Relatório de Consulta Pública – Manual ITUR 2ª edição

Procedimento prévio de Consulta Pública sobre o projeto do Manual ITUR - Prescrições e especificações técnicas das infraestruturas de telecomunicações em loteamentos, urbanizações e conjuntos de edifícios – 2ª edição, nos termos do artigo 106º, do Decreto-Lei nº 123/2009, de 21 de Maio, e do artigo 8º, da Lei nº 5/2004, de 10 de fevereiro.

**Projeto relativo à 2.ª edição do Manual ITUR
(prescrições e especificações técnicas das
infraestruturas de telecomunicações em
loteamentos, urbanizações e conjuntos de
edifícios)**

Comentários da PT

Figura 1

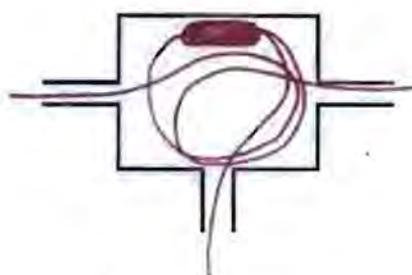
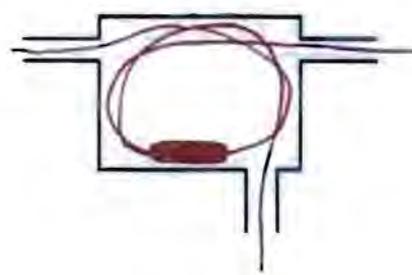
- 2) À semelhança do que sucede nas CV's do tipo I0, I1, L1 e T1, é opinião da PT que também nas **CV's do tipo R1, R2 e R3**, a ligação da tubagem não deveria ser executada ao centro das paredes da CV, mas sim encostada a uma das faces, de modo a facilitar o encaminhamento dos cabos e o acondicionamento de juntas de cabos e equipamentos. Isto é, em vez de se continuar a poder fazer como ilustrado na figura 1 infra, a PT propõe que a ligação da tubagem na CV deveria passar a ser efetuada conforme a figura 2 abaixo ilustrada:

No que diz respeito à ligação da tubagem dentro das CV, foi acolhida a sugestão da PT. A PT considera que o ATU não está devidamente dimensionado; o ICP-ANACOM considera que o dimensionamento está devidamente concretizado, uma vez que tem a indicação de dimensão mínima de volume (1U).
